АКТ ОБСЛЕДОВАНИЯ
объекта социальной инфраструктуры
К ПАСПОРТУ ДОСТУПНОСТИ ОСИ
 № 8/ч

«16» августа 2016 г.

- 1.1. Наименование (вид) объекта: образование
 1.2. Адрес объекта 446250, Самарская обл. м/р Безенчукский, п.г.т. Безенчук, ул. Садовая, 37
 1.3. Сведения о размещении объекта
 - отдельно стоящее здание 3 этажа, 5591,4 кв.м
 - наличие прилегающего земельного участка (да, нет); 8026 кв.м
 1.4. Год постройки здания 1995, последнего капитального ремонта нет
 1.5. Дата предстоящих плановых ремонтных работ: текущего 2016г., капитального неизвестно
 1.6. Название организации (учреждения), (полное юридическое наименование – согласно Уставу, краткое наименование): государственное бюджетное общеобразовательное учреждение Самарской области средняя общеобразовательная школа №1 п.г.т. Безенчук муниципального района Безенчукский Самарской области (ГБОУ СОШ №1 п.г.т. Безенчук)
 1.7. Юридический адрес организации (учреждения) 446250, Самарская обл. м/р Безенчукский, п.г.т. Безенчук, ул. Садовая, 37

ГБОУ СОШ №1 п.г.т. Безенчук, 446250, Самарская обл., м/р Безенчукский,

6. Результаты фотофиксации на объекте

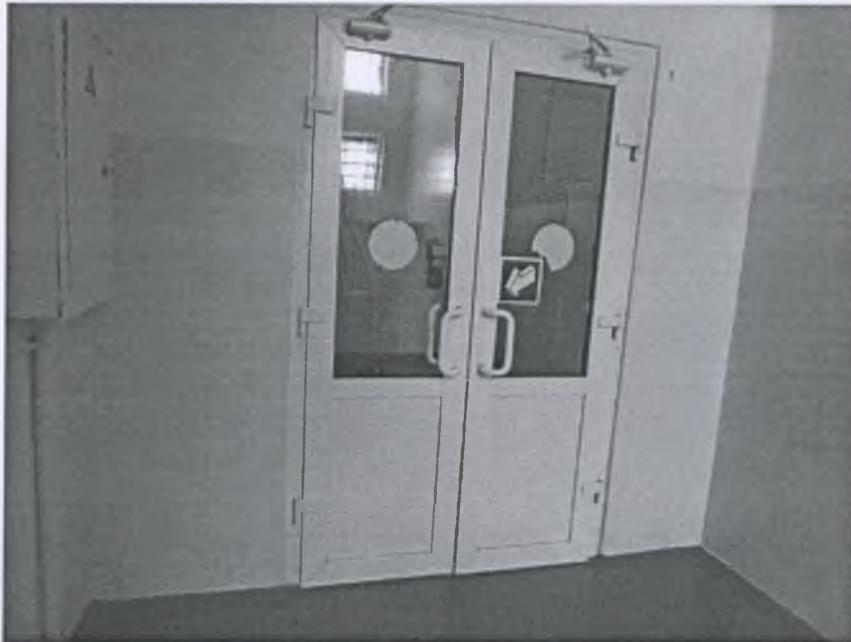
| № п/п | Наименование функционально-планировочного элемента | Наличие элемента | | | Выявленные нарушения и замечания | | Работы по адаптации объектов | |
|-------|--|------------------|------------|--------|---|----------------------------------|--|--|
| 1.1 | Вход (входы) на территорию | есть | | | При входе на территорию неровности асфальтового покрытия | К,С | Нуждается в реконструкции | Перекладка асфальтового покрытия |
| 1.2 | Путь (пути) движения на территории | есть | | | Нет системы информации на объекте с использованием цветowych и тактильных направляющих, акустической информации, установки бортиков на путях движения | К,С | Нуждается в реконструкции путей движения на территории | Установка информационных сообщений, бортиков |

| № п/п | Наименование функционально-планировочного элемента | Наличие элемента | | | Выявленные нарушения и замечания | | Работы по адаптации объектов | |
|-------|--|------------------|------------|--------|--|----------------------------------|------------------------------|----------------------------------|
| 2.4 | Дверь (входная) | есть | | | Не соответствует нормативу доступности, установленному для инвалидов | К | Нуждается в замене | Нуждается в замене |
| | ОБЩИЕ требования к зоне | | | | Входная дверь не соответствует нормативу доступности, установленному для инвалидов | | | Входная дверь нуждается в замене |

| № п/п | Наименование функционально-планировочного элемента | Наличие элемента | | | Выявленные нарушения и замечания | | Работы по адаптации объектов | |
|-------|---|------------------|------------|--------|--|----------------------------------|------------------------------|--|
| 3.5 | Дверь | есть | | | Не соответствует нормативу доступности, установлено для инвалидов. | К | Дверь нуждается в замене | Установка двери, соответствующей нормативу доступности, установленному для инвалидов |
| 3.6 | Пути эвакуации (в т.ч. зоны безопасности) | есть | | | Нет нормативных поручней вдоль стен внутри | К,С,Г | | Установить нормативные поручней |

| | | | | | объекта, нет системы информации на объекте с использованием цветовых и тактильных направляющих, нет акустической информации | | | вдоль стен внутри объекта, систему информации на объекте с использованием цветовых и тактильных направляющих, акустическую информацию |

| № п \п | Основные структурно-функциональные зоны объекта | Рекомендации по адаптации объекта (вид работы)* |
|--------|--|---|
| 1 | Территория, прилегающая к зданию (участок) | Ремонт текущий |
| 2 | Вход (входы) в здание | Ремонт капитальный |
| 3 | Путь (пути) движения внутри здания (в т.ч. пути эвакуации) | Ремонт текущий, индивидуальное решение с ТСР |
| 7 | Пути движения к объекту (от остановки транспорта) | Ремонт текущий |
